## S.S. n° 51 "di Alemagna" Provincia di Belluno

#### Attraversamento dell'abitato di Valle di Cadore

Documentazione integrativa – Procedura di VIA  
Controdeduzioni alle osservazioni del MATTM  
Prot. n. 13184 del 24/05/2019

**DOCUMENTO DI SINTESI DELLE INTEGRAZIONI APPORTATE A SEGUITO DELLA RICHIESTA DEL MINISTERO DELL'AMBIENTE E DELLA TUTELA DEL TERRITORIO E DEL MARE**

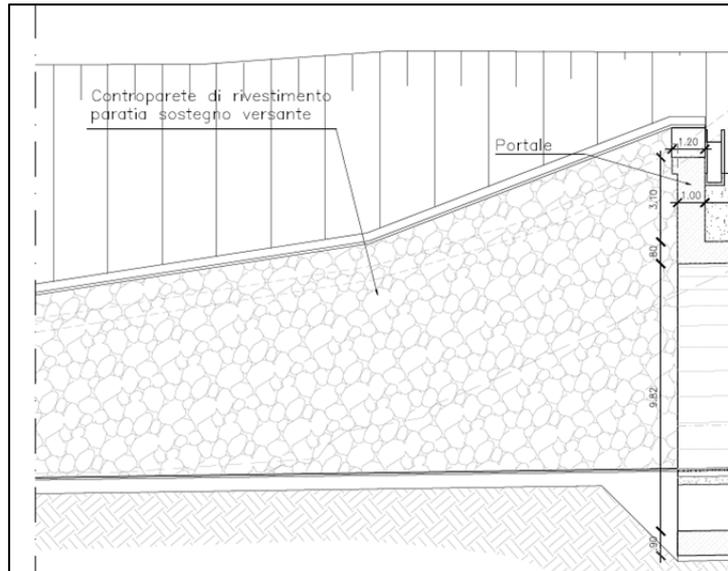
Relativamente alla rotatoria nei pressi del municipio, affinare la progettazione dei locali degli impianti, anche prevedendone, eventualmente il parziale interrò;

Il locale impianti previsto è un edificio a pianta rettangolare di dimensioni pari a 8,00 x 28,60 m, con un'altezza fuori terra di circa 3,50 m.

Sono stati prodotti 4 fotoinserti per valutare la migliore configurazione per la mitigazione degli impatti del locale tecnologico sul contesto urbano circostante.

Non si ritiene di carattere migliorativo l'inserimento della cabina impianti all'interno del muro in quanto tali tipologie di opere devono essere preferibilmente situate all'esterno in prossimità dell'imbocco, in una struttura separata dalla galleria; necessitano di aperture di ventilazione per il raffreddamento dell'apparecchiatura installata con sistema di ventilazione soprattutto a tutta circonferenza che nel caso di interrimento dovrebbe essere garantita con aumento delle aperture sulla facciata a vista.

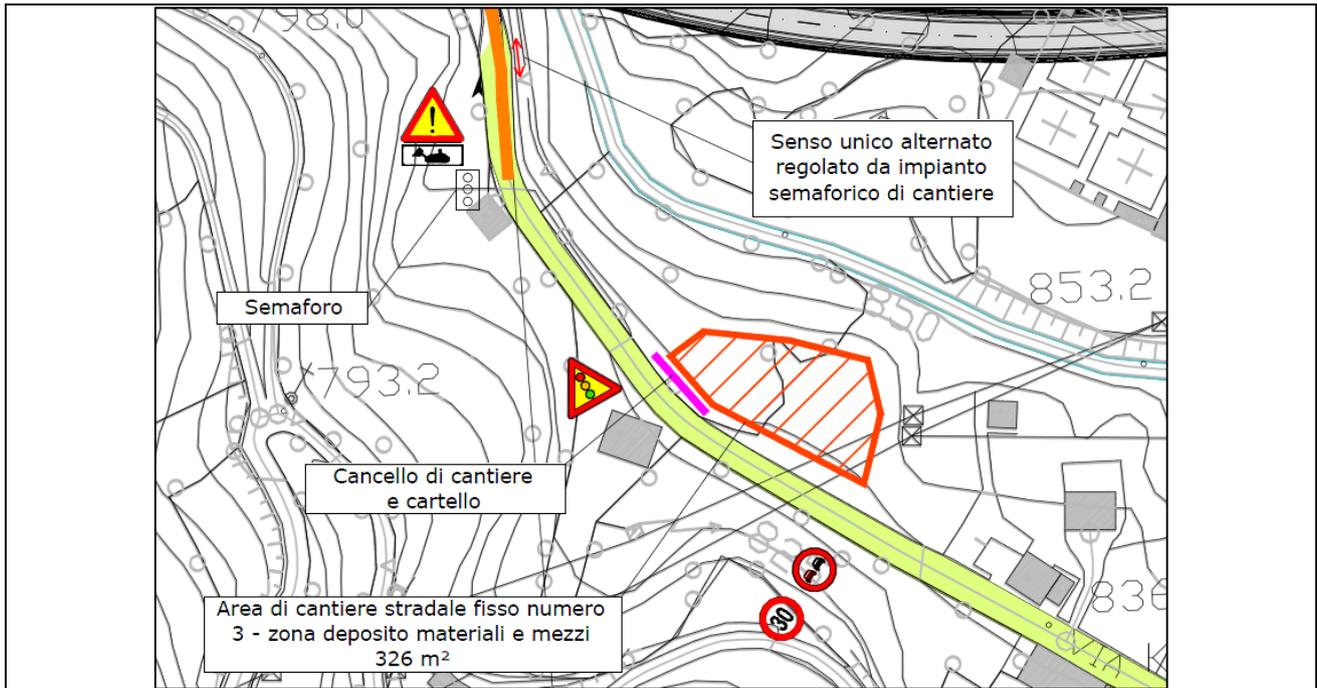
Approfondire la sicurezza delle manovre di ingresso e di uscita dall'abitato di Valle di Cadore come modificate a seguito alle attività di cantiere e alla messa in esercizio della Galleria;

In fase di cantiere verranno messi in atto una serie di accorgimenti per minimizzare le criticità e gli impatti delle lavorazioni sulla viabilità esistente. In concomitanza con gli interventi iniziali in corrispondenza dell'imbocco ovest, data la ristrettezza degli spazi a disposizione, verrà istituito un senso unico alternato regolato da impianto semaforico e sarà interrotta per un brevissimo periodo la pista ciclabile, per la realizzazione del fronte di attacco con paratia di micropali.

Con la messa in esercizio della galleria, data la sola manovra in ingresso a Valle di Cadore per chi proviene da Cortina, si prevede la sistemazione dell'area di cantiere stradale n.3 come spazio per la realizzazione in sicurezza della manovra di inversione per uscire dall'abitato di Valle in direzione Pieve di Cadore.

Tale spazio, attualmente già adibito ad area di sosta, una volta terminate le lavorazioni di cantiere, può essere destinato a piazzola per il parcheggio (carente in tale tratto) e l'inversione di marcia.

### ISOLINEE DEL RUMORE INDOTTO

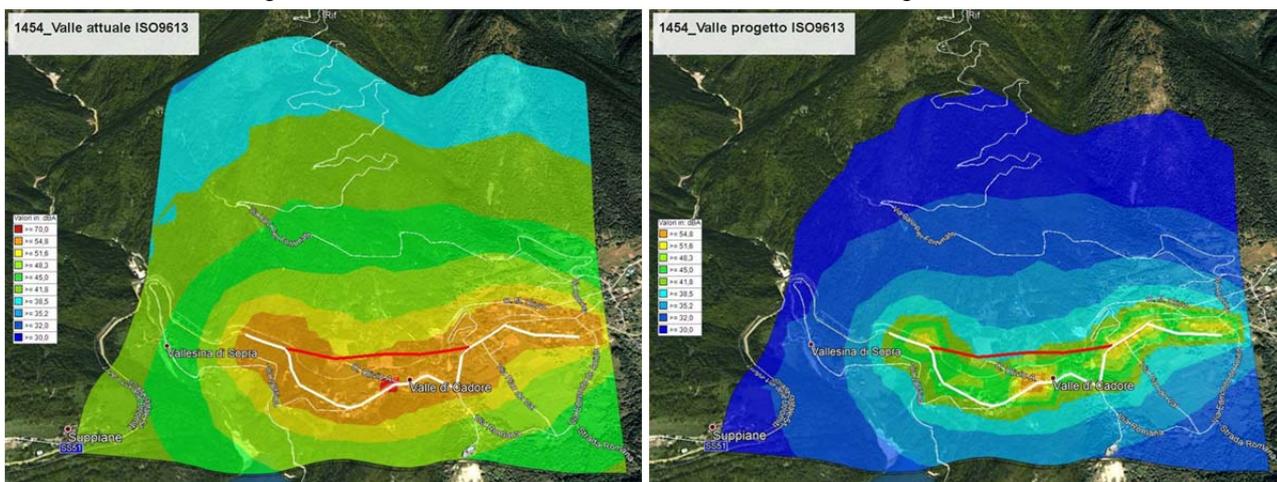
Approfondire con maggiore dettaglio lo studio acustico delle aree di cantiere, con riferimento ai layout dei cantieri considerati, al transito dei mezzi pesanti e alla possibile interferenza con eventuali recettori.

La messa in esercizio della nuova variante, grazie anche alla realizzazione della galleria, induce ad attendere un miglioramento rispetto all'attuale clima acustico; permettendo di traslare tutto il rumore dei mezzi, che attualmente percorrono il centro abitato di Valle di Cadore, verso la nuova galleria che di fatto diverrà una naturale ed efficace barriera acustica.

Le simulazioni effettuate per la fase di esercizio evidenziano, infatti, che il centro abitato di Valle di Cadore riceverà grandi benefici in termini acustici dalla nuova variante, che permetterà lo spostamento di maggior parte del traffico in zone distanti dalle abitazioni, oltreché confinate all'interno di una galleria che conterrà completamente le emissioni acustiche.

Anche per i recettori disposti nei pressi delle rotonde di inizio e fine variante, sono previsti miglioramenti della situazione acustica, anche se di minore entità, dovuti perlopiù al fatto che le nuove rotonde rallenteranno la velocità di transito di tutti i mezzi (vedi simulazioni in seguito).

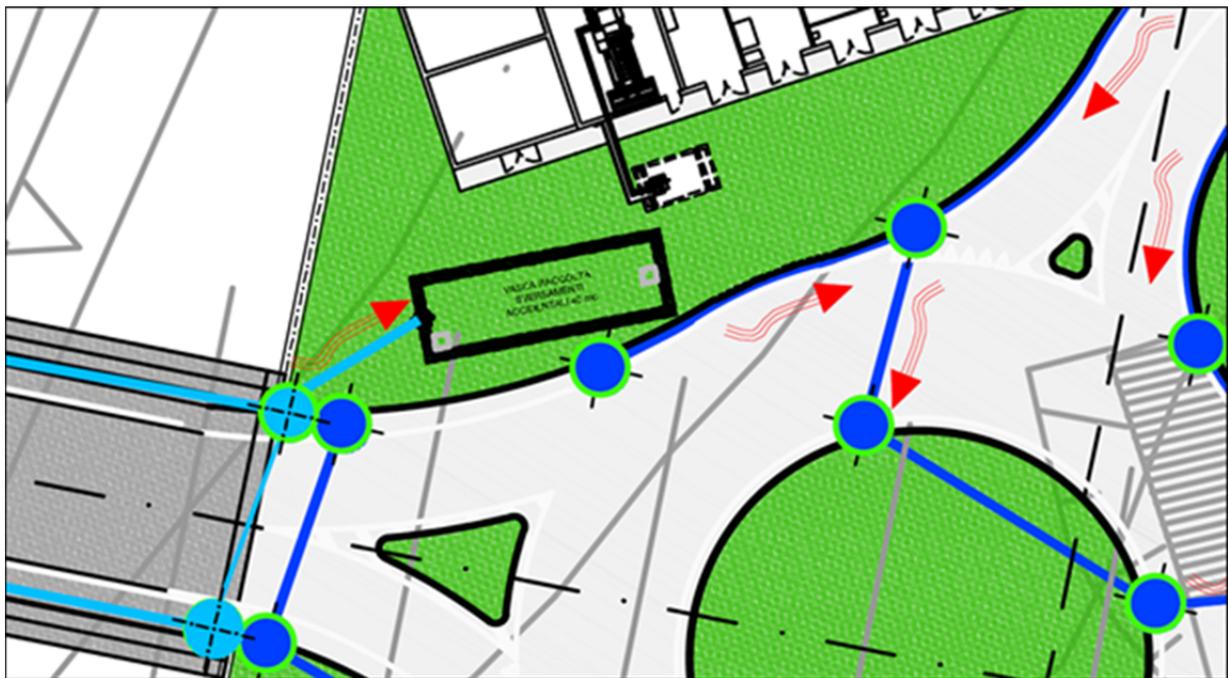
In considerazione del substrato segnalato come fascia tettonizzata e delle possibili interferenze con acquiferi superficiali e profondi, esplicitare le modalità esecutive previste per la realizzazione delle opere ai fini della tutela della risorsa idrica; approfondire eventuali interferenze con le sorgenti a monte della galleria;

Lo scavo interesserà le acque di falda intercettate con i due piezometri, con battenti (rispetto alla galleria) relativamente contenuti nella zona del cimitero dove il piezometro SV3 ha intercettato la falda alla profondità di 30.3 m, corrispondente ad un'altezza di circa 7 m rispetto al fondo dello scavo in arco rovescio.

Nella zona iniziale (verso Belluno) le misure piezometriche indicano invece quote più elevate corrispondenti ad altezze di circa 4 m rispetto alla calotta.

Non vi sono segnalazioni che tali acque vengano sfruttate per scopi potabili né sono presenti sorgenti che possono essere disturbate dallo scavo della galleria.

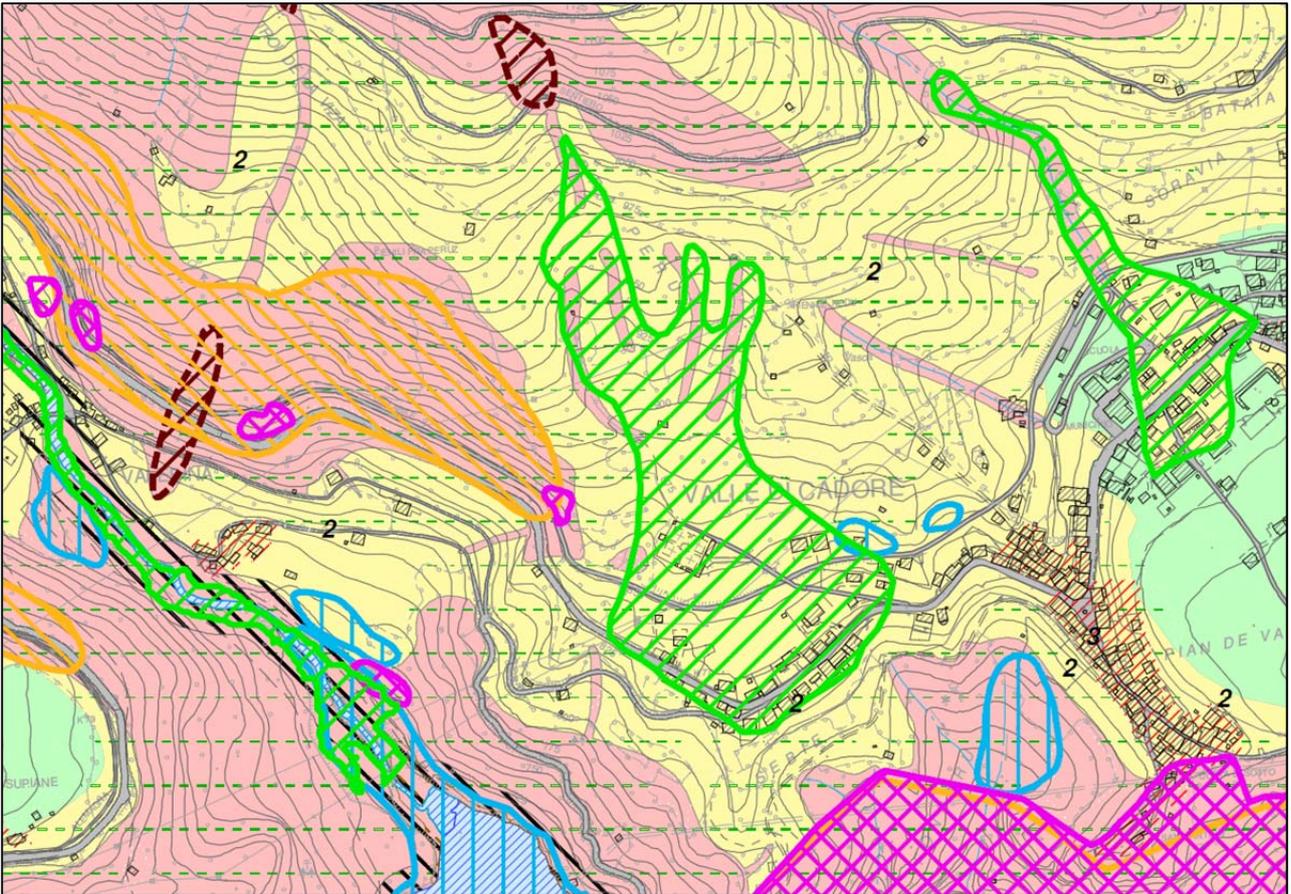
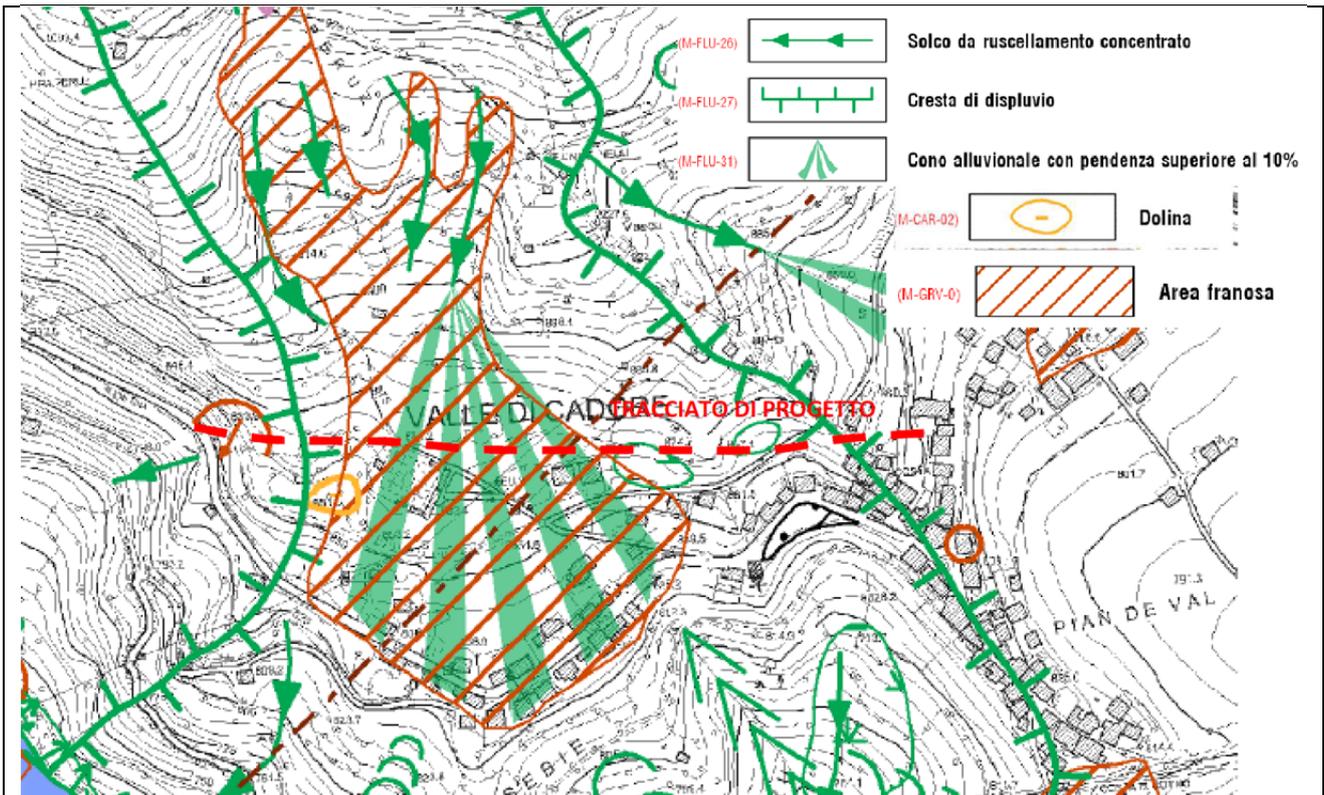
Approfondire ed esplicitare gli eventuali impatti e interferenze con la frana presente in corrispondenza della galleria e fornire adeguati approfondimenti ai fini della tutela e alla verifica della stabilità dei versanti;

Con riferimento ai più recenti e dettagliati studi geologici riportati nel PAT del Comune di Valle di Cadore, tale area di frana viene confermata e associata ad una conoide alluvionale nella zona a valle e a solchi di ruscellamento superficiale nella zona di monte.

Nella tavola delle fragilità del PAT questa area viene classificata come soggetta a “debris flow”.

Il fenomeno che interessa il progetto è quello della zona di Sebie, considerato quindi consolidato.

Il fenomeno cartografato in questa zona (area di Sebie) è attribuito a eventi di “debris flow antichi al giorno d’oggi non più attivi” che hanno generato “conoidi alluvionali oramai consolidati, vegetati”. L’analisi dello stato dei luoghi in effetti non indica la presenza di segni, tracce o indizi di movimenti franosi recenti (crepe, avvallamenti del terreno, vegetazione ruotata). Le strutture dell’area cimiteriale (che verrà sottopassata dalla galleria) non presenta segni di dissesto riconducibili a movimenti di pendio. La stessa situazione di sostanziale stabilità si può ricavare dalle condizioni delle abitazioni presenti a est del Cimitero che ricadono nella zona marginale della zona di ipotizzata frana consolidata.

Una eventuale riattivazione di fenomeni di trasporto di detrito, che al momento appare poco probabile, potrebbe eventualmente interessare gli spessori più superficiali del terreno. In questo tratto però la galleria si sviluppa in profondità con coperture superiori a 20 m. Si può quindi ragionevolmente ritenere che lo scavo della galleria non introduca un rischio rilevante nei riguardi della possibile riattivazione di questo fenomeno, né una sua riattivazione, indipendentemente dallo scavo della galleria, potrebbe interessare le nuove opere, come detto poste a notevole profondità.
